ชี้แจงคำถาม – คำตอบ

เรื่อง ประกวดราคาจ้างก่อสร้างอาคารที่พักอาศัยของนิสิต บุคลากรทางการแพทย์และการศึกษา (ภายหลังบอกเลิกสัญญาในส่วนงานที่เหลือ) ด้วยวิธีประกวดราคาอิเล็กทรอนิกส์ (e-bidding) ตามประกาศมหาวิทยาลัยศรีนครินทรวิโรฒ ลงวันที่ 14 มิถุนายน 2560

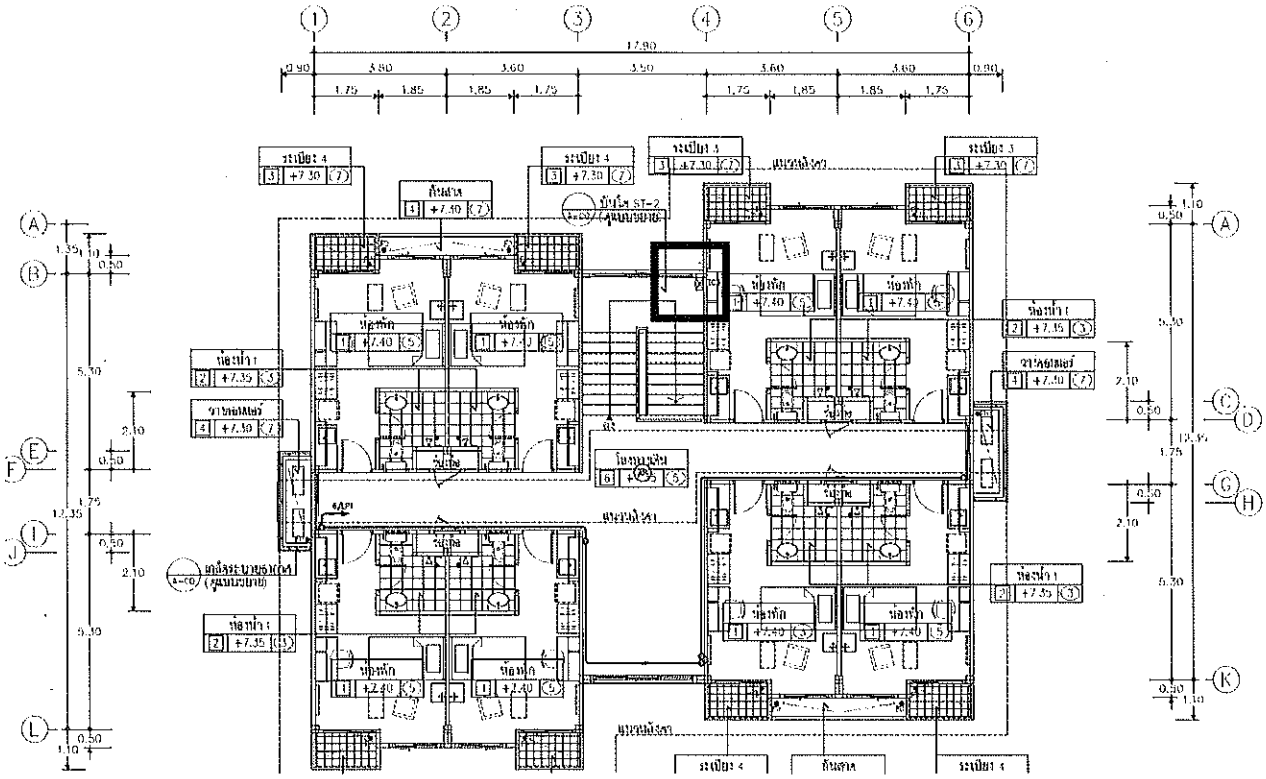
คำถาม ตำแหน่งตู้ load ประจำชั้น ของกลุ่มอาคาร1 ไม่มีระบุไว้ในแบบ จึงขอถามว่า ตำแหน่งตู้ load ประจำชั้น ที่จ่ายให้ห้องพัก จะติดตั้งไว้บริเวณใด (เช่น ติดข้างๆ TC ชานพักบันได, ฯลฯ)

คำตอบ ให้ติดตั้งใกล้กับตู้ TC ประจำชั้น

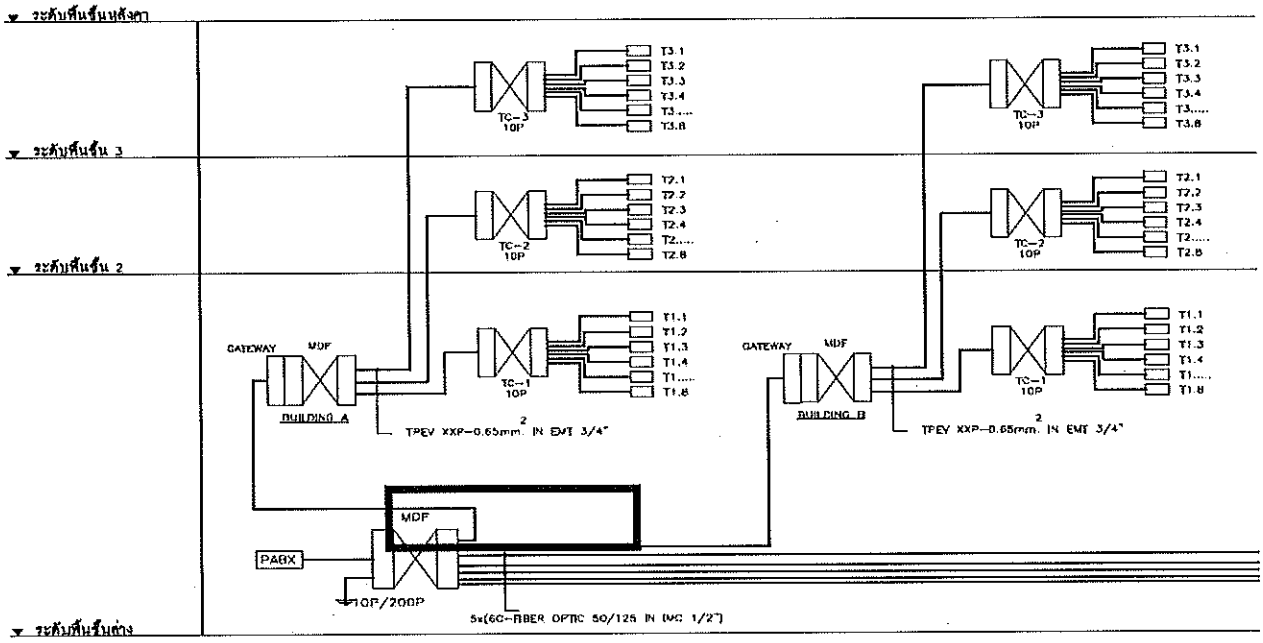
คำถาม จาก Riser Diagram ระบบโทรศัพท์ ไม่ได้ระบุจำนวนชัดเจน แต่ระบุเป็น สาย xxP-0.65 จึงขอถามว่า การจัดเตรียมระบบโทรศัพท์ (ทั้ง MDF, PABX, TC, สายโทรศัพท์, ฯลฯ) ให้จัดเตรียมจำนวนให้เพียงพอโดยอ้างอิงตามแบบfloor plan เป็นหลัก ใช่หรือไม่

คำตอบ ใช่

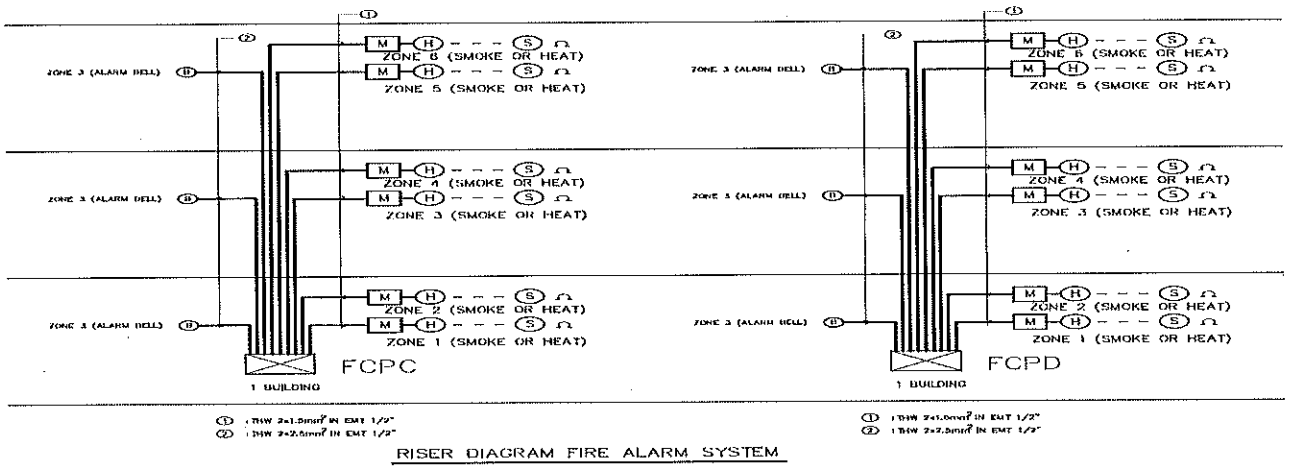
คำถาม อ้างอิงตาม riser diagram ด้านล่าง ตึกกลุ่มที่ 1 (สูง3ชั้น) ระบบ Fire Alarm เป็นแบบ hard wire และให้เดินสายไฟอ้างอิงประเภทและขนาด ตามระบุแบบใช่หรือไม่

คำตอบ ให้ใช้สาย IEC01 ขนาด 2x1.5sq.mm สำหรับ Detector และใช้สาย FRC 2x2.5 sq.mm สำหรับ Bell (ตามมาตรฐาน วสท.ปัจจุบัน)

ไรเซอร์ไดอะแกรมสำหรับระบบแจ้งเหตุเพลิงไหม้ (กลุ่ม 3)
มาตราส่วน N.T.S.

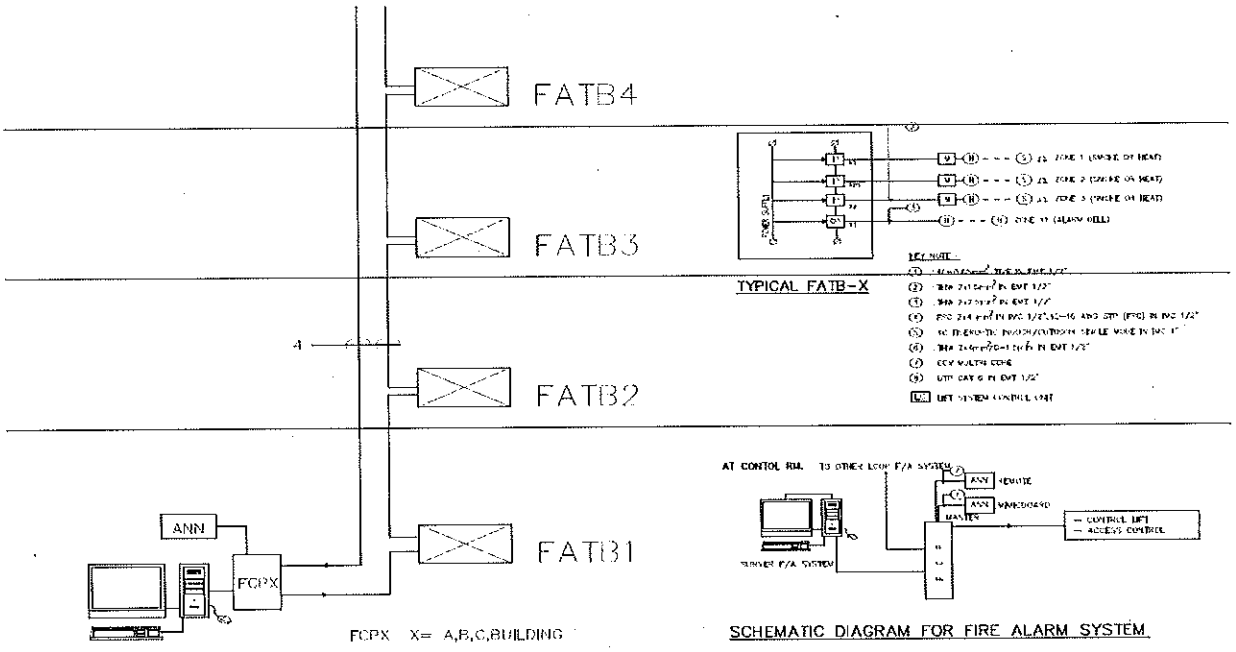
คำถาม อ้างอิงตาม riser diagram ด้านล่าง ตึกกลุ่มที่ 2 และ 3 ระบบ Fire Alarm ขัดแย้งกับใน schematic diagram กล่าวคือ ใน riser diagram ให้จัดเตรียม ตู้ Graphic Annunciator จำนวน 1 ชุด แต่ใน schematic diagram ให้จัดเตรียม ตู้ Graphic Annuncaitor จำนวน 2 ชุด จะให้ยึดตามตัวใด และตำแหน่งตู้ Graphic Annunciator ติดตั้งอยู่บริเวณใด

คำตอบ ให้ยึดตาม riser diagram และติดตั้ง 1 ชุด ที่ห้องสำนักงาน

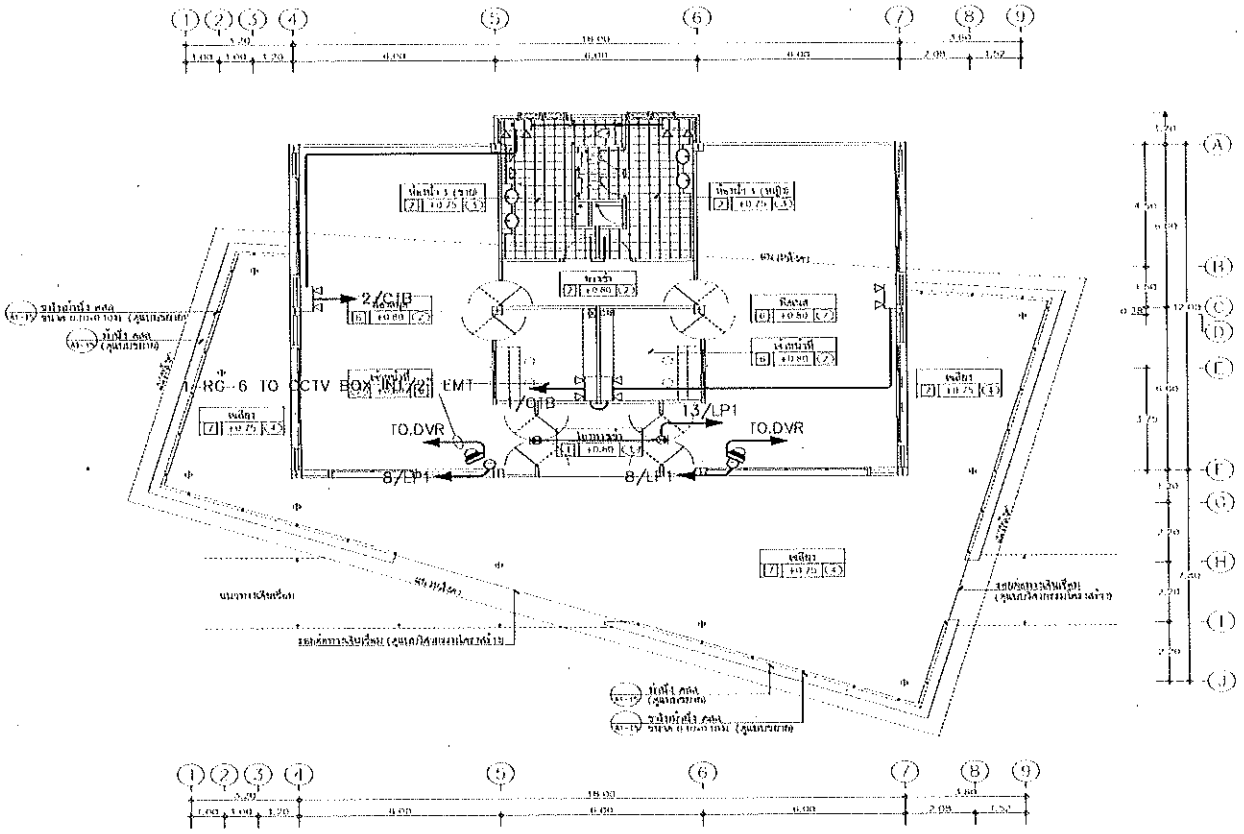
คำถาม สำหรับอาคารกลุ่มที่ 1 ตึกF ตามแบบไม่มี อุปกรณ์ access control หมายความว่าอาคารนี้ไม่ต้องติดตั้งระบบนี้ใช่หรือไม่ ในกรณีต้องติดตั้งแต่แบบไม่ได้ระบุไว้ ขอให้ระบุตำแหน่งติดตั้งมาในแบบให้ด้วย

คำตอบ ใช่

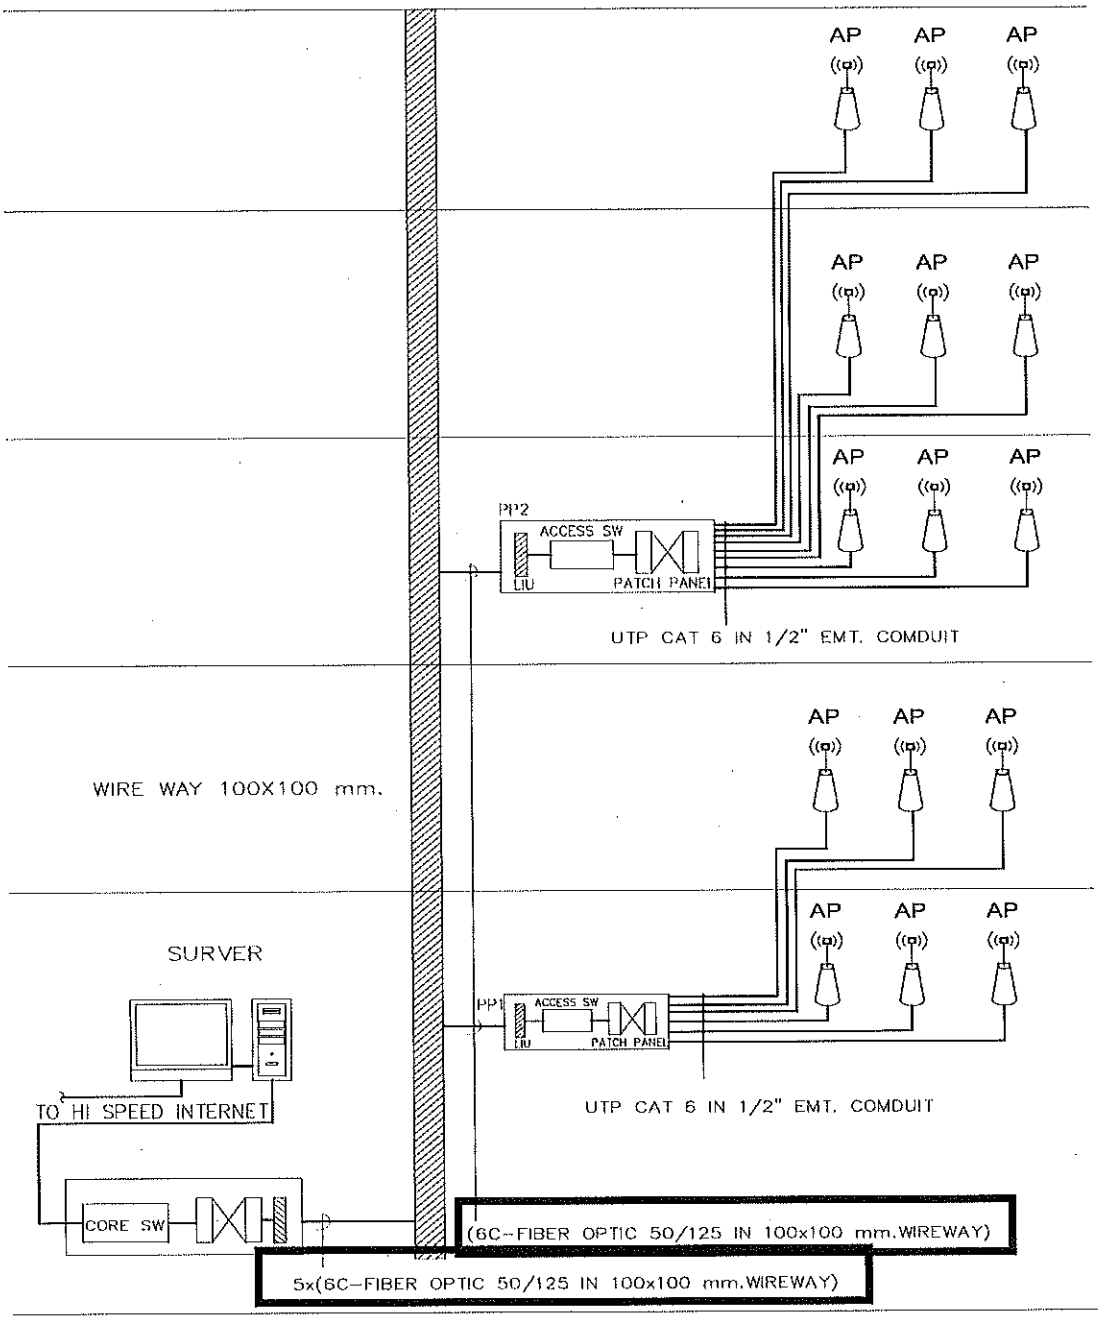
<u>คำถาม</u> ในriser diagram ของ ตึกกลุ่ม 2 จำนวนสาย fiber มีข้อขัดแย้งกัน ในแต่ละชั้น จะเดินสาย fiber 6core จำนวน 1 เส้น ไปยัง core switch ซึ่งอุปกรณ์ access switch มี จำนวน 2 ตัว ได้แก่ PP1 และ PP2 เท่านั้น รวมจะมี 2 เส้น แต่จำนวนสายที่ระบุฝั่ง incoming ของ core switch กลับระบุว่าเป็น 5x(6C-fiber optic) จึงถามว่าให้เปลี่ยนเป็น 2x(6C-fiber optic) ได้หรือไม่

<u>คำตอบ</u> ไม่ได้ เนื่องจากออกแบบไว้เพื่อรองรับการใช้งานในอนาคต

<u>ไรเซอร์ไดอะแกรมสำหรับระบบคอมพิวเตอร์ (กลุ่ม 3)</u>

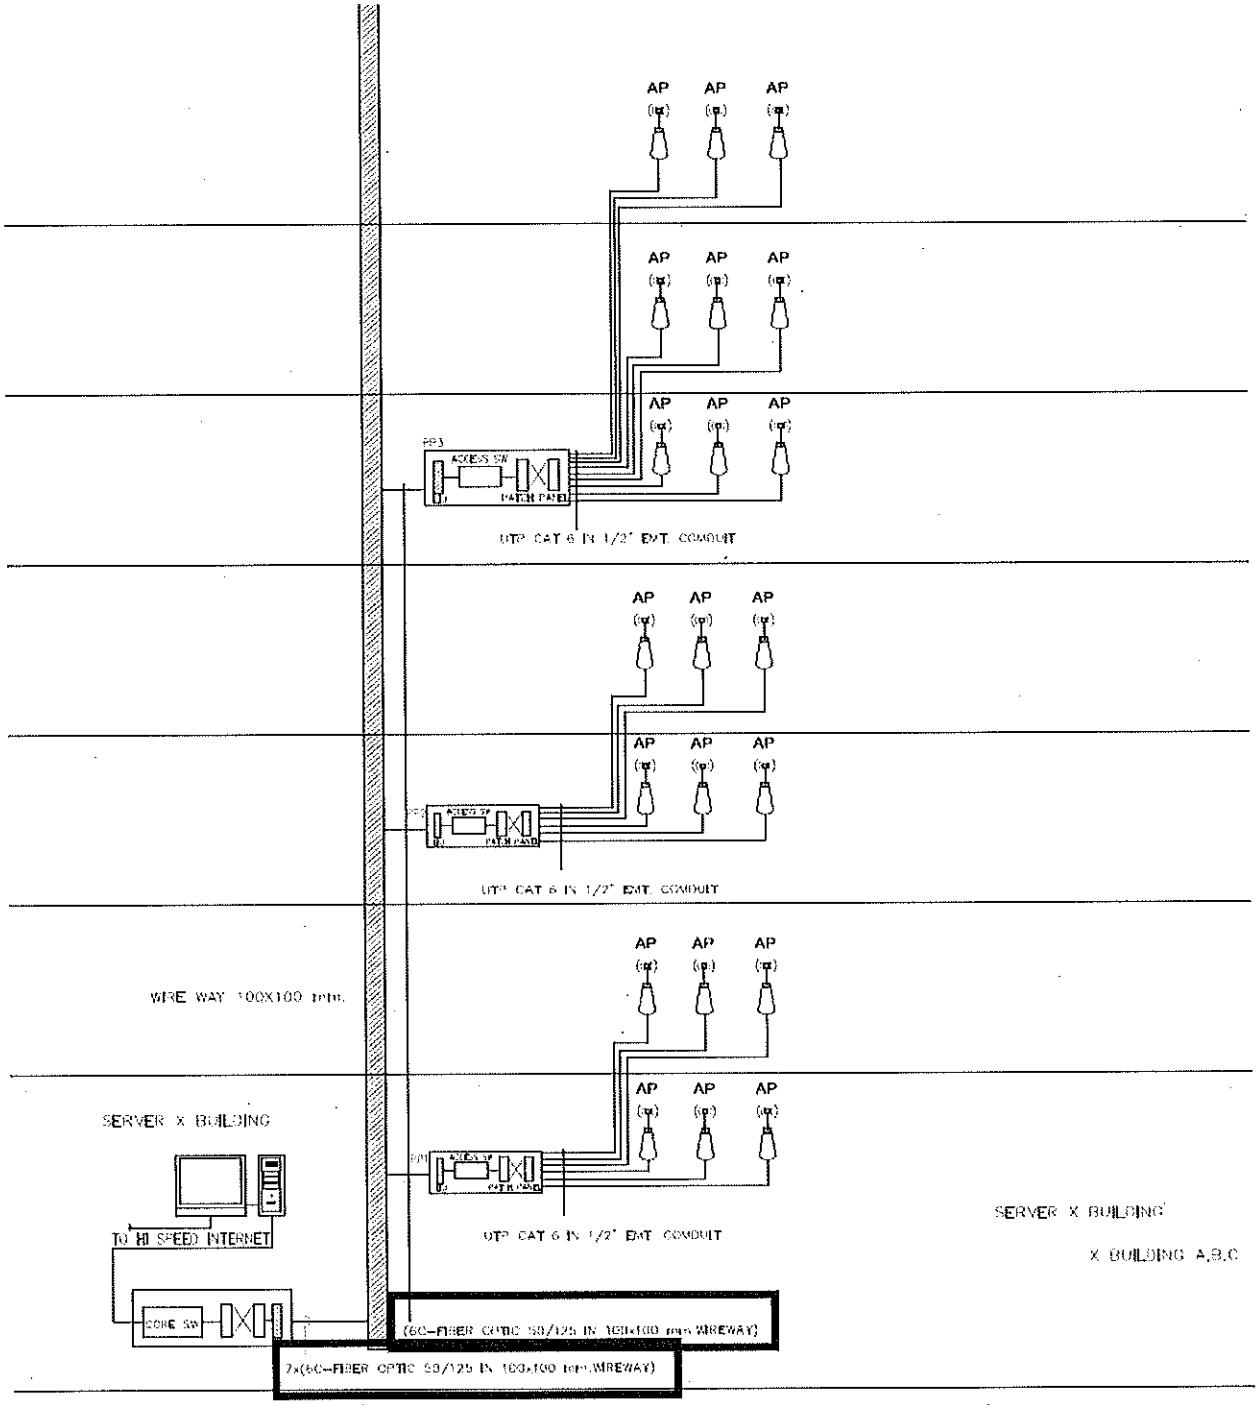
<u>คำถาม</u> ในriser diagram ของ ตึกกลุ่ม 3 จำนวนสาย fiber มีข้อขัดแย้งกัน ในแต่ละชั้น จะเดินสาย fiber 6core จำนวน 1 เส้น ไปยัง core switch ซึ่งอุปกรณ์ access switch มี จำนวน 3 ตัว ได้แก่ PP1, PP2 และ PP3 เท่านั้น รวมจะมี 3 เส้น แต่จำนวนสายที่ระบุฝั่ง incoming ของ core switch กลับระบุว่าเป็น 7x(6C-fiber optic) จึงถามว่า ให้เปลี่ยนเป็น 3x(6C-fiber optic) ได้หรือไม่

<u>คำตอบ</u> ไม่ได้ เนื่องจากออกแบบไว้เพื่อรองรับการใช้งานในอนาคต

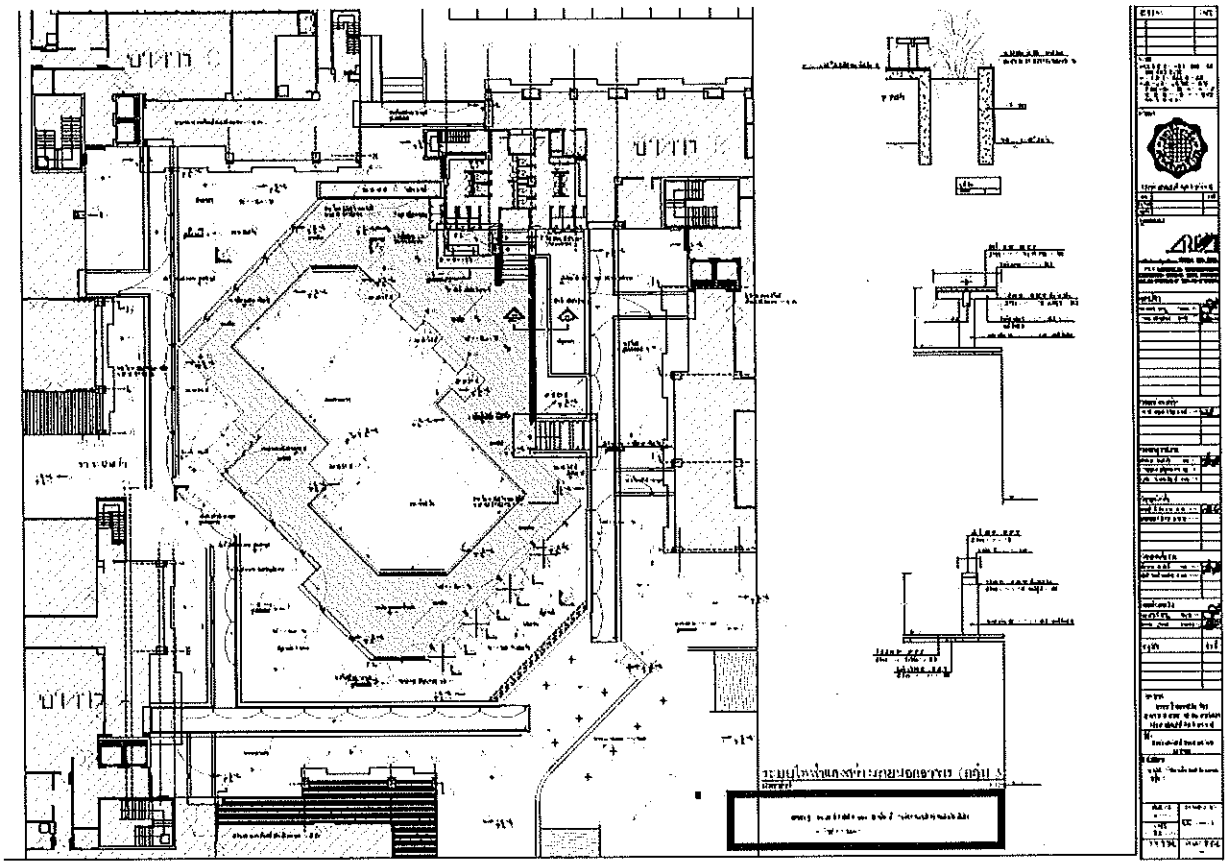
<u>คำถาม</u> ขอ symbol ของโคมไฟให้ครบถ้วน ประเภทโคมที่ไม่ครบ ได้แก่

1. โคมไฟระเบียง ใช้เป็นรุ่นใด หน้าตาแบบใด หลอดประเภทใด กี่watt
2. โคมไฟ step บันได ใช้เป็นรุ่นใด หน้าตาแบบใด หลอดประเภทใด กี่watt
3. โคมไฟติดผนังภายนอกอาคาร ใช้เป็นรุ่นใด หน้าตาแบบใด หลอดประเภทใด กี่watt เพราะมีแบบขัดแย้งกันบางจุดระบุเป็นหลอด PAR38 (100W) บางจุดระบุเป็น PAR20 (50W)
4. ไฟกิ่ง ที่ระบุในอาคารกลุ่ม 3
5. Flood light ติดที่ระเบียงชั้น 7 ตึกอาคารกลุ่ม 3
6. ขอสัญลักษณ์และประเภทโคมไฟ รุ่น หน้าตา ของแบบ Landscape กลุ่มที่ 3 (หน้า EE0G-38) ให้ครบถ้วน ดังต่อไปนี้

ปรากฏแต่สัญลักษณ์ **Bollard** เพียงประเภทเดียว

<u>คำตอบ</u> ตามเอกสารดังแนบ จำนวน 13 แผ่น

LOAD SCHEDULE OF MDB

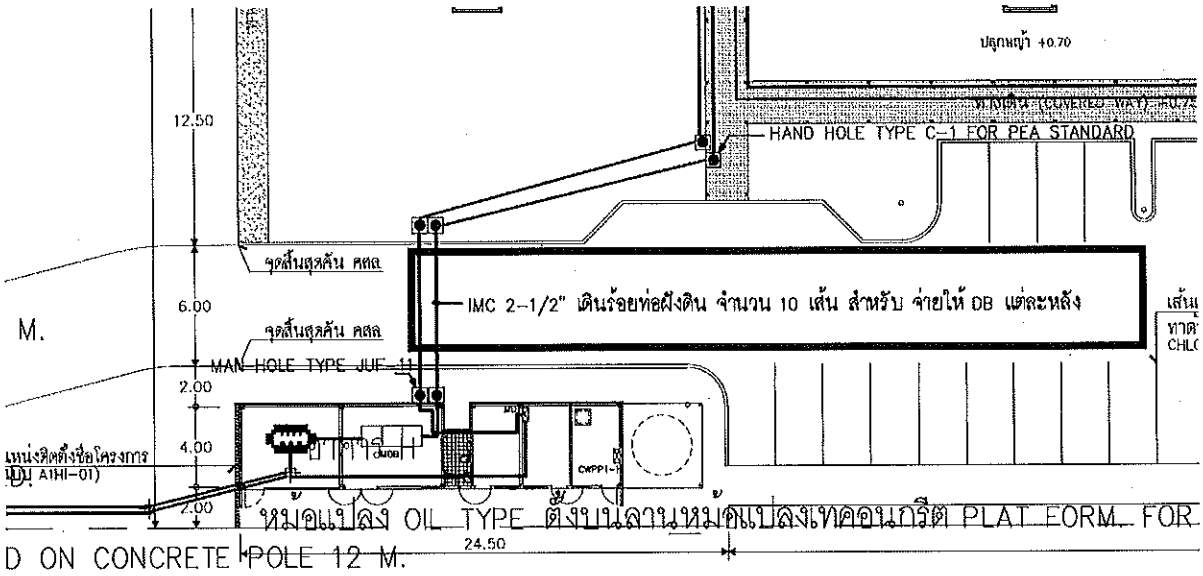
<u>คำถาม</u> ในแบบกลุ่มอาคาร 1 ระบุว่า สาย Feeder จาก MDB จ่ายไปยังอาคาร แต่ละหลัง ให้เดินร้อยท่อฝังดิน จำนวน 10 เส้น แต่ในตารางโหลดระบุสายว่าเป็นสาย THW ซึ่งปกติสาย THW จะไม่เดินในท่อร้อยสายฝังดิน ขอให้ชี้แจงว่าสายที่อยู่ในท่อฝังใต้ดิน ให้ใช้เป็นสายชนิดใด และส่วนใดที่ให้เดินเป็นสาย THW โปรดระบุในแบบให้ด้วยว่าตัดต่อเปลี่ยนประเภทสายบริเวณใด

<u>คำตอบ</u> สาย THW ปัจจุบันเลิกผลิตแล้ว ให้เปลี่ยนเป็นสาย NYY ตามมาตรฐาน วสท. ใหม่

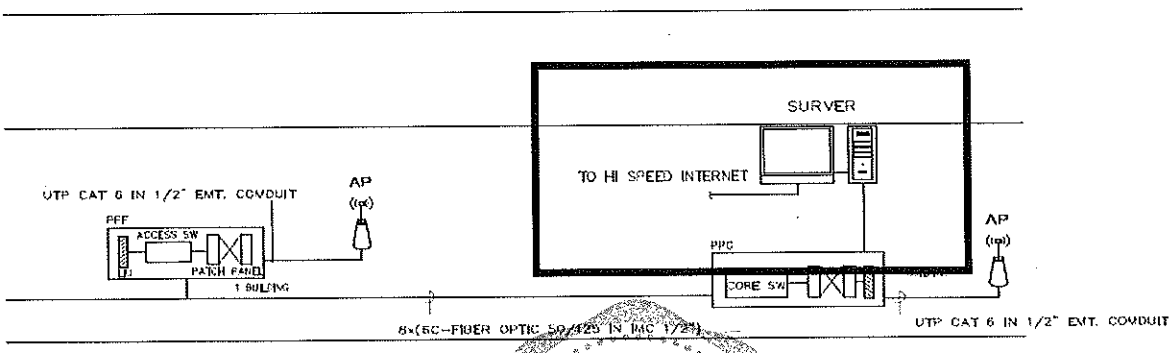
คำถาม. ระบบ computer network ของแต่ละตึก, ใน Riser Diagram และ floor plan ไม่มีระบุรายละเอียด การเชื่อมต่อไปยัง high speed internet, หมายความว่า ทางเจ้าของโครงการเป็นผู้ดำเนินการเองภายหลังใช่หรือไม่ ถ้าไม่ใช่ ขอให้ระบุรายละเอียดการเชื่อมต่อเพิ่มเติม (ตำแหน่งที่เชื่อมต่อ, ประเภทสาย, ขนาดสาย, ฯลฯ ที่ต้องจัดเตรียม)

คำตอบ ใช่

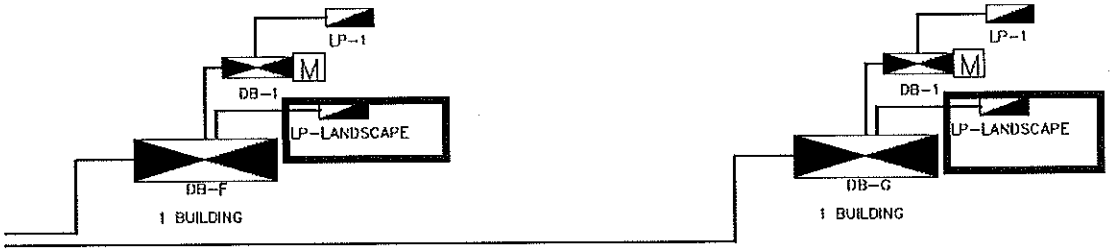
<u>คำถาม</u> ตู้ LP-L สำหรับ lighting landscape group1 อยู่ตรงไหน เพราะในแบบขัดแย้งกันเอง ดังนี้ ใน riser ระบุว่ามี 2 ตู้ เชื่อมต่อกับ DB-F, และ DB-G แต่ใน ตารางโหลดของตู้ DB-F, DB-G กลับไม่มีตู้ LP-L อยู่ กลับไปปรากฏอยู่ที่ตู้ MDB ซึ่งทั้งโครงการ (อาคารกลุ่มที่ 1) มีตู้ LP-L เพียงตู้เดียว (แต่ใน riser มี 2 ตู้ ซึ่งขัดแย้งกัน) ขอให้ช่วยชี้แจงว่ามีตู้ LP-L กี่ตู้ และตั้งอยู่ที่อาคาร H ใช่หรือไม่

<u>คำตอบ</u> มีตู้ LP-L1 ตู้ ติดตั้งที่ห้องช่างอาคาร H
